## Overdending av dispensasjonsvedtak til klagevurdering GBNR 9/28 - søknad om løyve til oppføring av to tomannsbustadar - Hjertås

## GBNR 9/28 - Klage på avslag til søknad om løyve til oppføring av to tomannsbustadar - Hjertås

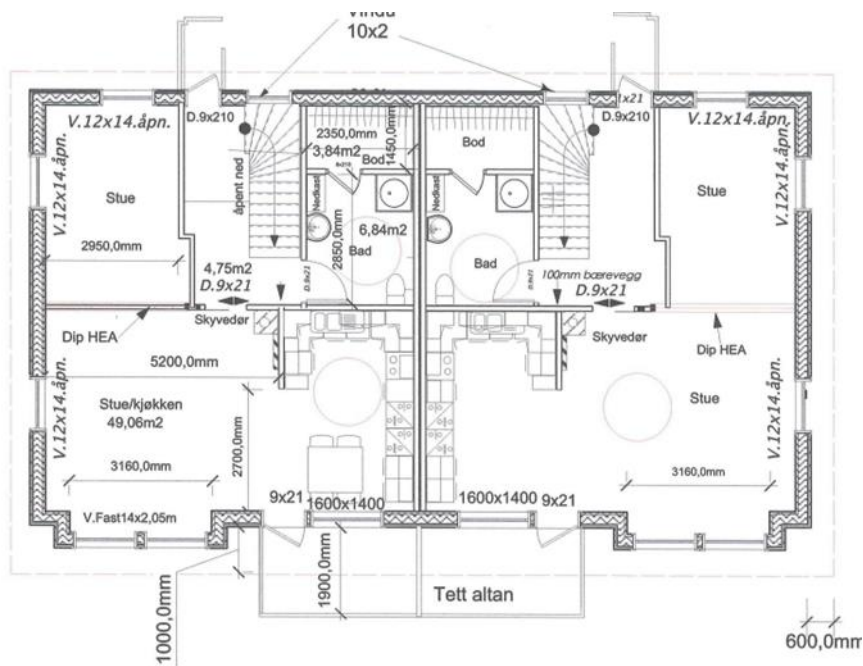
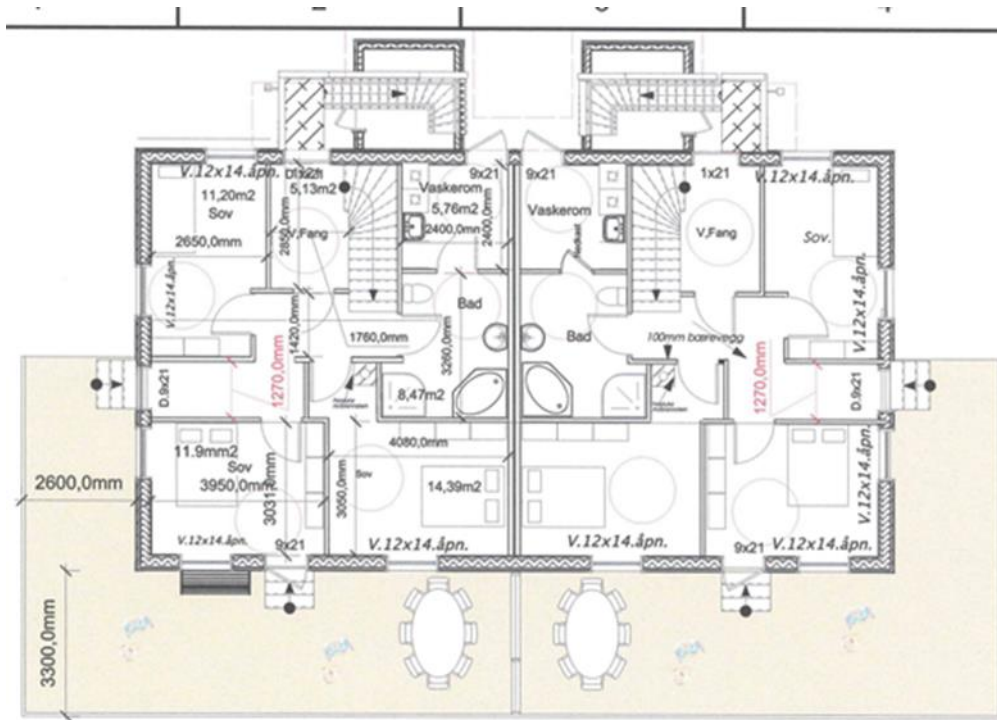
Klagar viser til at det er blitt svært vanleg med takterrassar i Meland. Rådmannen viser til at det er gitt løyve til enkelte takterrassar i kommunen, og då dei fleste i Elvaåsen. Bustadområdet i Elvaåsen er bygd ut i samsvar med reguleringsplan, og kommunen vurderte det slik at takterrasser der ville gje eit positivt uttrykk og ei heilheitleg utbygging av bustadområdet. I dette tilfellet krev det omsøkte tiltaket dispensasjon frå gjeldande reguleringsplan, og skil seg dermed frå utbygginga i Elvaåsen. Rådmannen er difor framleis av den oppfatning at ein takterrasse her vil stå fram som eit visuelt framandelement i området.

Vidare har pbl §§ 29-1 og 29-2 eit funksjonalitetskrav. Føresegn 1.6.15 til kommuneplanen sin arealdel legg til grunn at det i framtidige utbyggingsområde er krav om at minimum 50 % av nye bueiningar skal utformast som tilgjengelege bueiningar. Ei tilgjengeleg bueining skal ha alle hovudfunksjonar på bygningen sitt inngangsplan, jf. byggt teknisk forskrift (TEK17) § 12-2 tredje ledd. Reguleringsplan for Mongsedalen/Mjukebakkane vart godkjend i 2001, før gjeldande kommuneplan vart vedteken, og har dermed ikkje oppfylt rekkefølgekravet i gjeldande kommuneplan. Ettersom det her er opna for fortetting, utan reguleringsendring, finn rådmannen at kravet likevel må kunne vektleggast i vurderinga etter pbl §§ 29-1 og 29-2.

Tiltakshavar har lagt opp til ei fortetting på gbnr. 9/28 med tre tomannsbustadar og ein einebustad, til saman sju bueiningar. Tomannsbustadane er omsøkt med planløyving som vist under, første etasje med inngang vist på bilete øvst, øvrige hovudfunksjonar i andre etasje vist på bilete nederst:

Rådmannen heldt også fast ved at det her ikkje er logisk samsvar mellom planløyising og tilkomst til utearealet. Tilkomst til uteareal på bakkeplan er via eit soverom. Tilkomst til takterrassen er via utandørs trapp frå svalgang/bodtak i andre høgda. Løysinga gjev dårleg samsvar mellom arealfunksjonar innomhus og kopling til utearealet.

Visuelle kvaliteter for bygga meier UDU er i tråd med dagens byggeskikk som er bygd andre stader i kommunen. Det har ikkje kome merknad til naboarslig til søknad om rammeløye, noko som tyder på at slik utforming er ønska i nabolaget.

Visuelle kvaliteter for bygga meier UDU er i tråd med dagens byggeskikk som er bygd andre stader i kommunen. Det har ikkje kome merknad til naboarslig til søknad om rammeløye, noko som tyder på at slik utforming er ønska i nabolaget.
